ERGÄNZUNG/ÄNDERUNG der Serviceinfo SI-090120.**Verkokung der Ölzulaufleitung**

Fahrzeughersteller: Audi/ VW; 1.8T Benzinmotoren

Motorcode: AJL / AEB / ANB / APU / ARK / AWT / BFB / AMB / AVJ

Querschnittsverengung
durch Ölverkokung

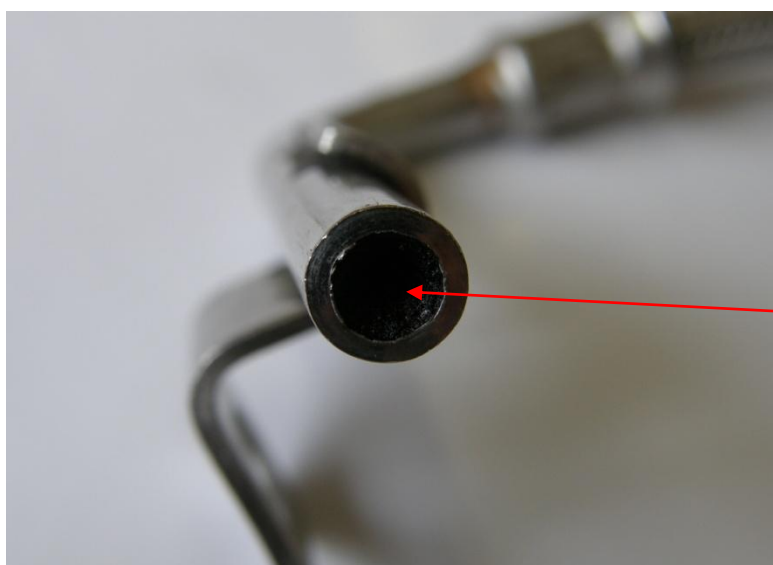
Bei jedem Turboladerwechsel ist die Ölzulaufleitung zwingend zu wechseln. Bauartbedingt ist die Überprüfung des freien Durchgangs der Leitung nicht möglich. Es ist davon auszugehen, dass sich der Querschnitt der Leitung im Innenbereich durch Verkokung des Öls drastisch reduziert bzw. komplett verschließt. Wird die Leitung nicht gewechselt, so ist ein erneuter Ausfall des Turboladers zu erwarten und jegliche Gewährleistungsansprüche werden ausgeschlossen.

Die Ölzulaufleitung wird bei der Bestellung des Turboladers, unter Angabe des Fahrzeuges und Motorcodes, als Turbolader Service Set angeboten.
